PROCÈS VERBAL

des travaux de la grande commission nautique
tenue le 1^{er} avril 2016 dans la salle de réunion du CEREMA, 5 rue Jules Vallès à Saint-Brieuc,
relative au projet d'implantation d'un parc éolien en Baie de Saint-Brieuc.

REUNION DE LA GRANDE COMMISSION NAUTIQUE

Proposition de modifications des chenaux d'accès aux ports de Saint-Malo et de Saint-Brieuc.

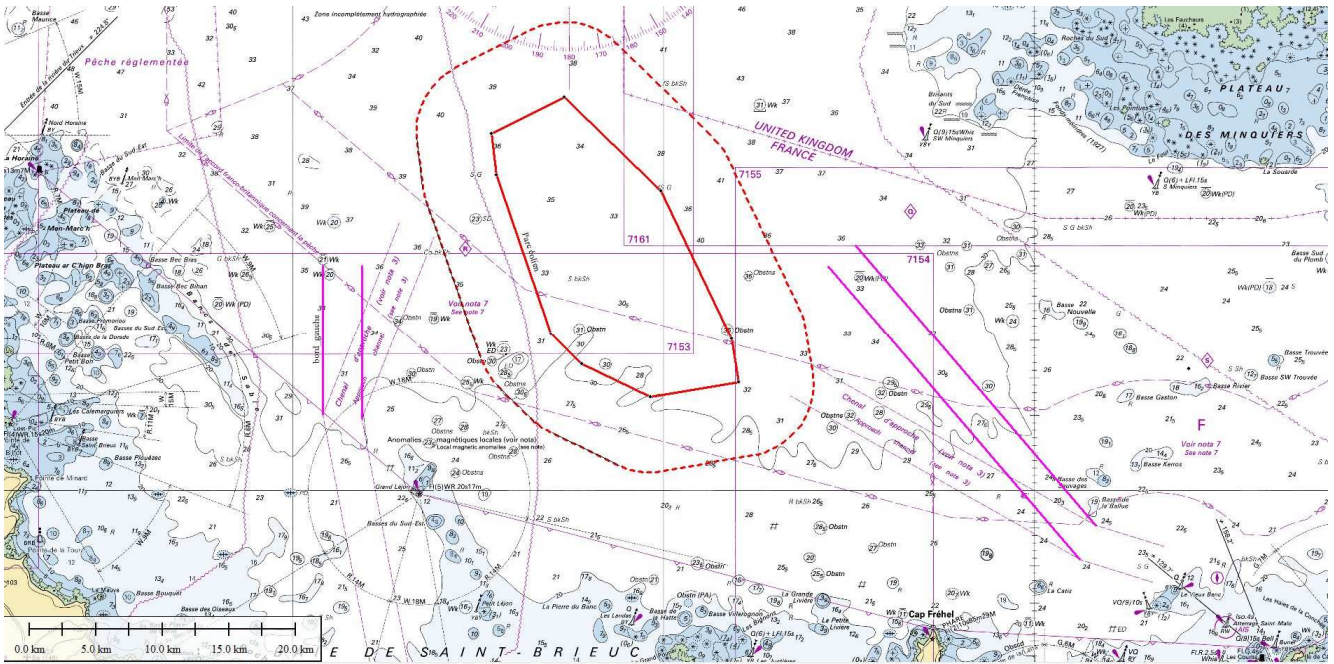
M. PARVILLERS présente une carte avec les propositions du PRESIDENT pour le tracé modifié des chenaux.

Le PRESIDENT demande si ces chenaux ne pourraient pas être rendus obligatoires pour tous les navires à partir de 50 mètres de longueur par exemple.

M. MOMY est favorable au nouveau tracé proposé mais pense qu'un changement de la réglementation n'est pas opportun. Les chenaux doivent rester destinés aux navires transportant des hydrocarbures ou des matières dangereuses.

M. MANGIER explique que d'une façon les navires de commerce suivent généralement le chenal menant au port de Saint-Brieuc-Le-Légué même s'ils ne transportent pas de matières dangereuses ou des hydrocarbures. Le risque de ne pas suivre le nouveau tracé existera au début de sa mise en place. Il se prononce également pour la mise en place des nouveaux tracés dès le début des travaux, en

M. MOMY recommande la consultation des pilotes de Saint-Malo dans le cadre de la modification du chenal d'accès à Saint-Malo.

Le PRESIDENT approuve la conservation de la réglementation en vigueur et préconise la modification des chenaux dès le début des travaux.

- créer un périmètre d'interdiction de 500 mètres minimum autour des engins de travaux ;
- modifier dès le début des travaux les chenaux d'accès au port de Saint-Brieuc – Le Légué et de Saint-Malo objet de l'arrêté 2006/69 comme proposé sur le plan joint en annexe b ;

Les chenaux de navigation

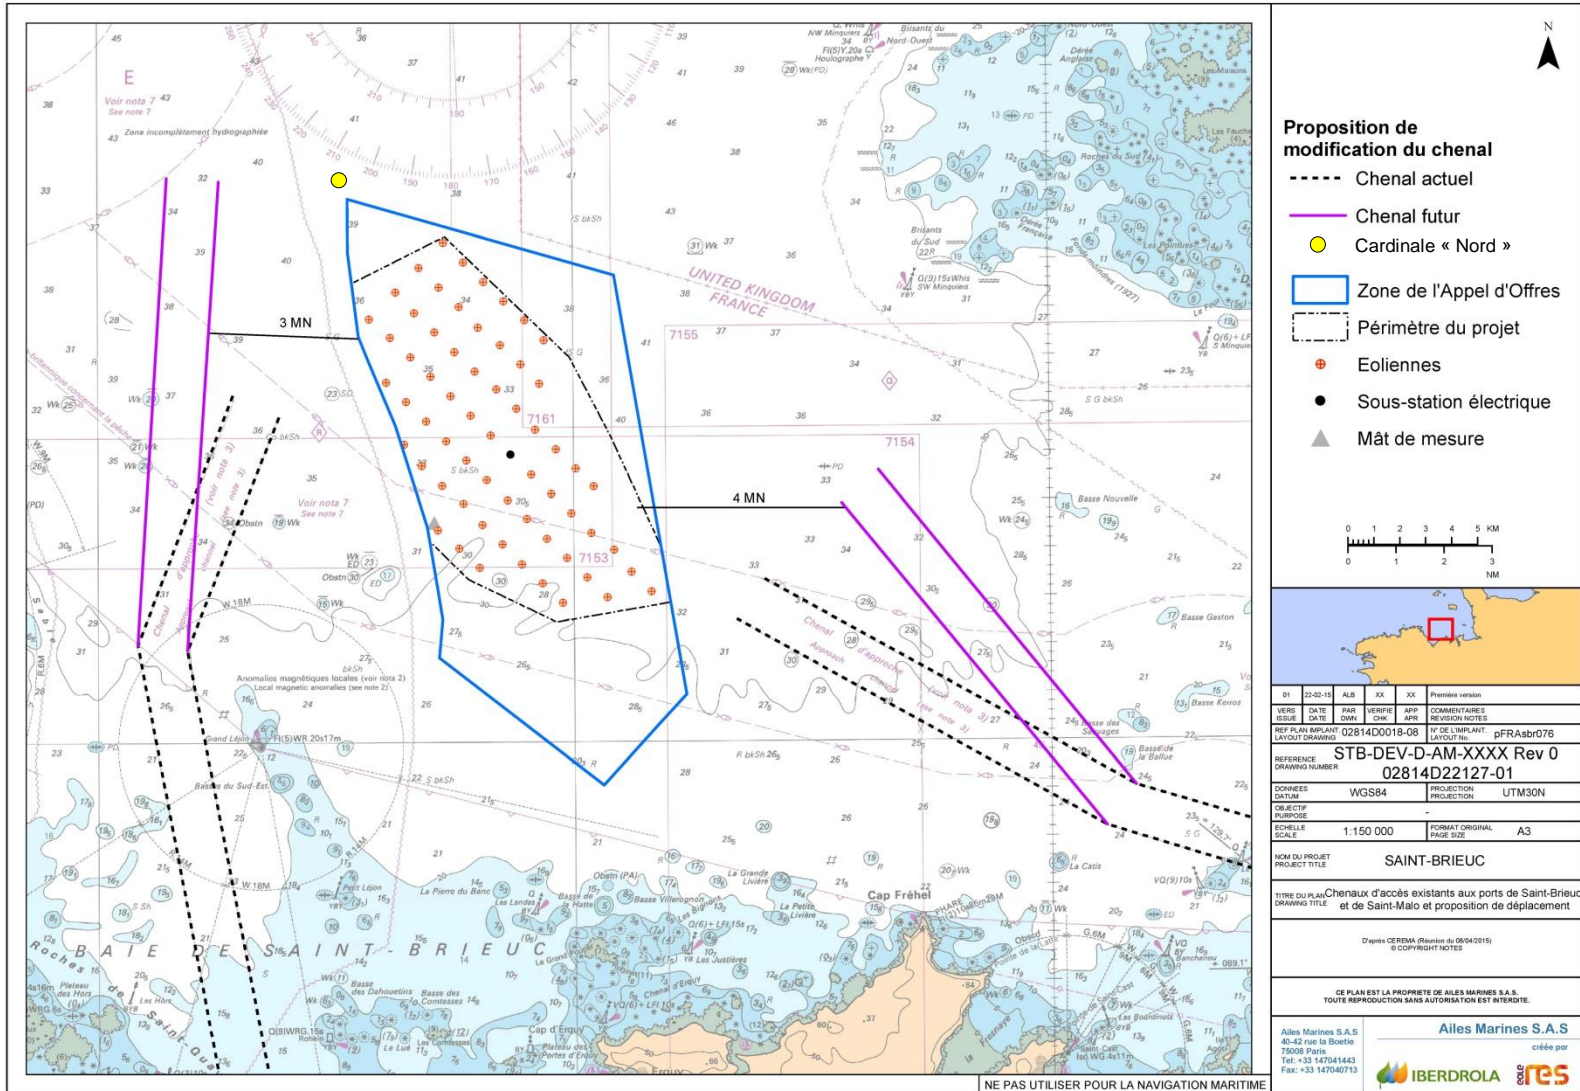
- Le chenal d'accès au port de Saint-Malo traverse la zone d'implantation des éoliennes
- Le chenal d'accès au port de Saint-Brieuc (Le Légué) passe à proximité du coin nord-ouest de la zone d'implantation

- Décaler vers le nord le chenal d'accès au port de Saint-Malo à une distance de l'ordre de 4 MN de la zone d'implantation
- Décaler vers le nord le chenal d'accès au port de Saint-Brieuc à une distance de l'ordre de 3 MN de la zone d'implantation
- Positionner une bouée de type cardinale « Nord » pour guider les navires

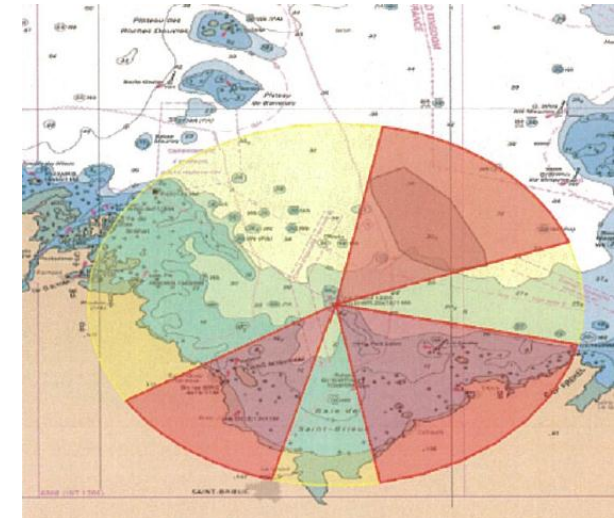
M. ROLLIN demande donc que le repli du navire posant les jackets soit autorisé à utiliser la zone de repli de la Pointe de la Tour.

M. COUDRAY demande au CROSS et à la PREMAR que la zone de repli de la Pointe de la Tour ne soit pas agrandie afin de limiter la gêne pour les pêcheurs qui considèrent aussi ce côté de la Baie comme une zone de repli pour la pêche.

- Zone de repli pour le navire restant sur site au niveau de la zone de mouillage située à proximité de la pointe de la Tour. Le navire demandera au préalable l'autorisation du CROSS
- Pour les autres navires : attente dans les ports de fabrication d'une fenêtre météo propice (recours à la zone de repli de manière exceptionnelle en coordination avec le CROSS)

Mme PIQUERET et le PRESIDENT insistent pour rappeler qu'il s'agit d'un abri et qu'il est question de la sécurité des marins.

Plan de câblage du parc éolien de Saint-Brieuc (1/2)

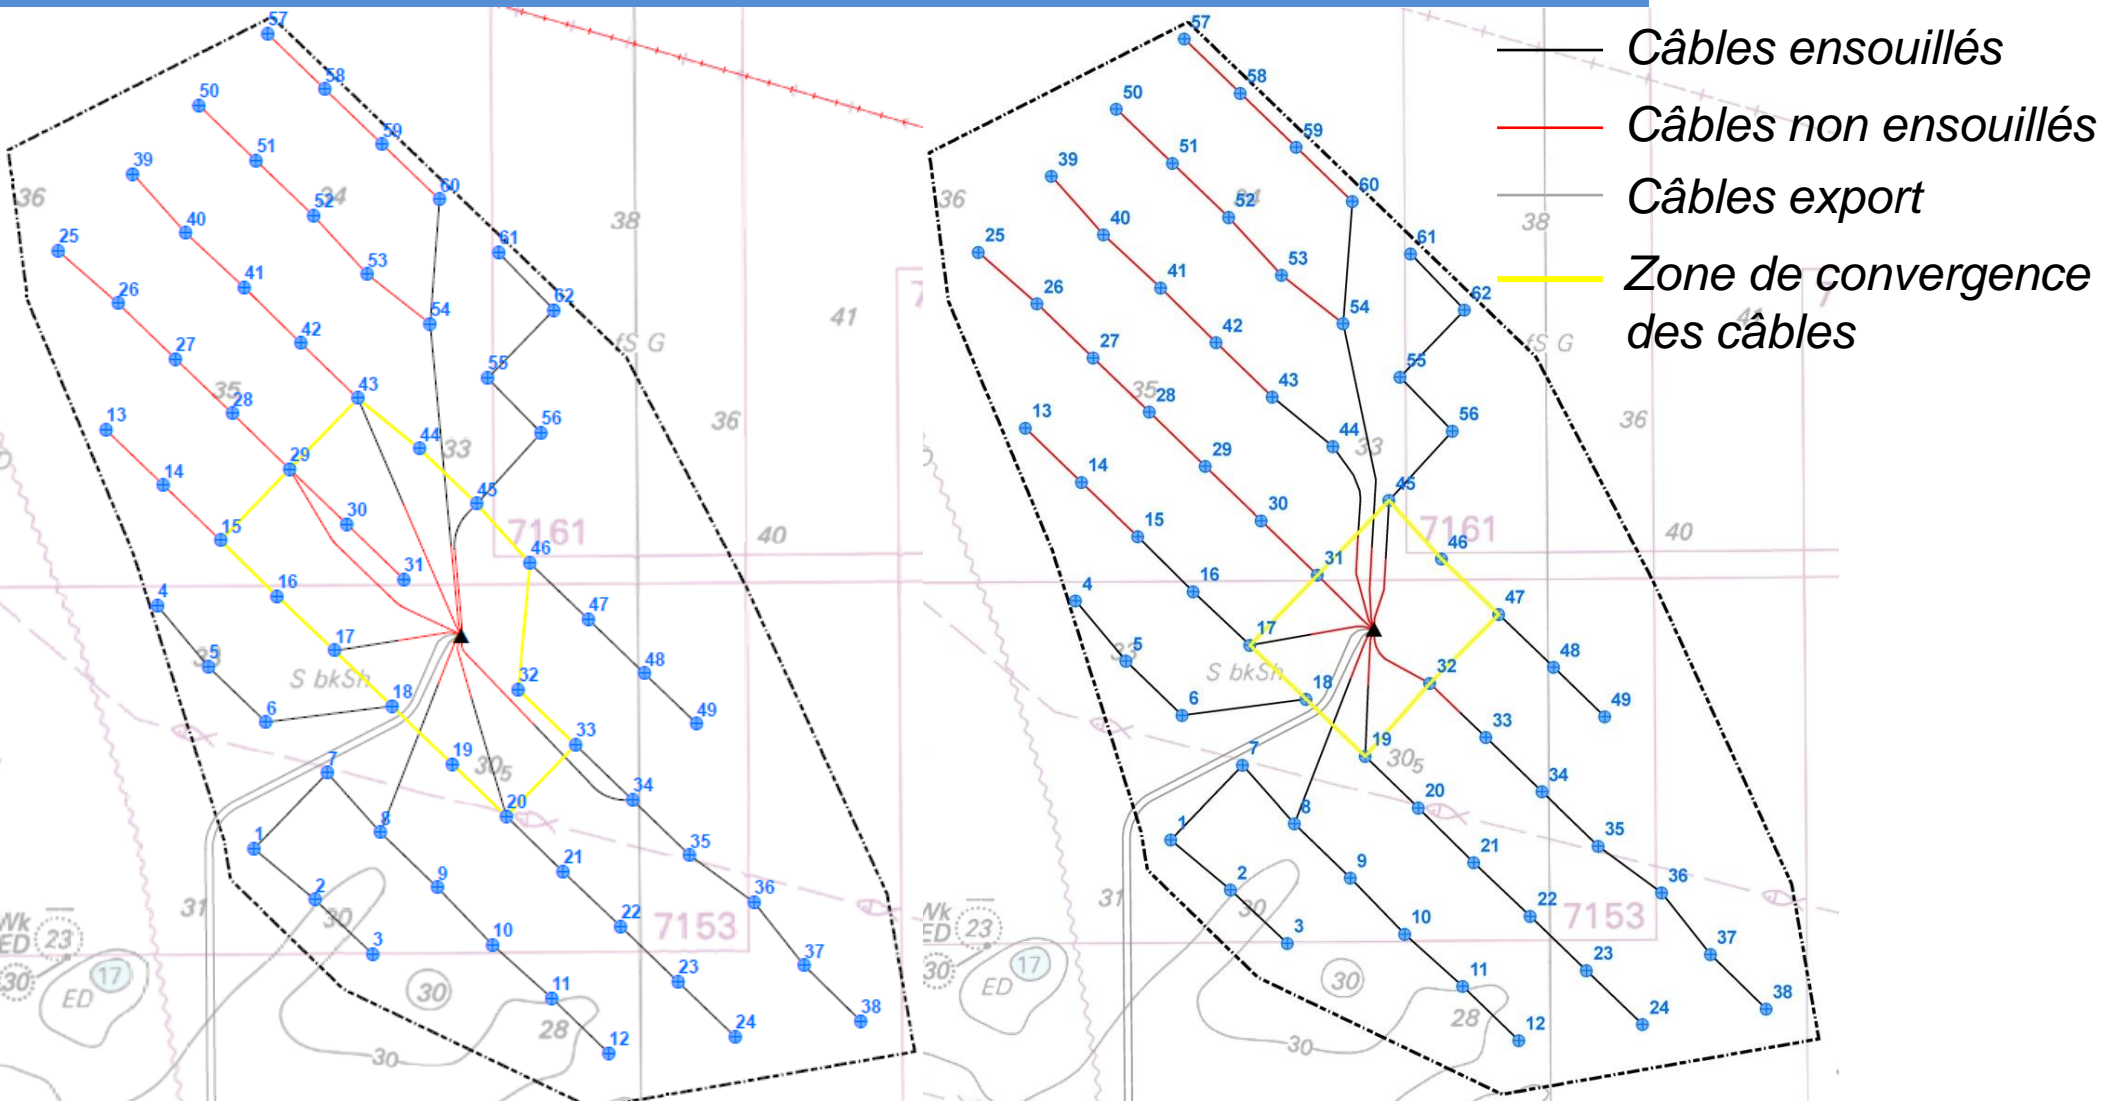
M. GUIDEZ aborde l'évolution donnée au plan de câblage. Celui se fait en respectant les lignes et en limitant le secteur engagé autour de la sous-station.

M. COUDRAY convient de l'amélioration mais exprime le souhait des pêcheurs de voir le maximum de longueur de câble ensouillé.

M. COUDRAY constate que le nouveau plan de câblage est satisfaisant et permet la pêche dans l'alignement du parc. Il rappelle effectivement que le Préfet maritime avait dit dès la 1^{ère} réunion que la pêche serait possible au sein du parc. M. COUDRAY demande à Ailes Marines de produire une carte précise lisible sur les ordinateurs de bord des pêcheurs pour bien d'identifier les zones proscrites aux arts trainants.

Le PRESIDENT confirme que le plan de câblage ainsi proposé sera ajouté au P.V. de la réunion.
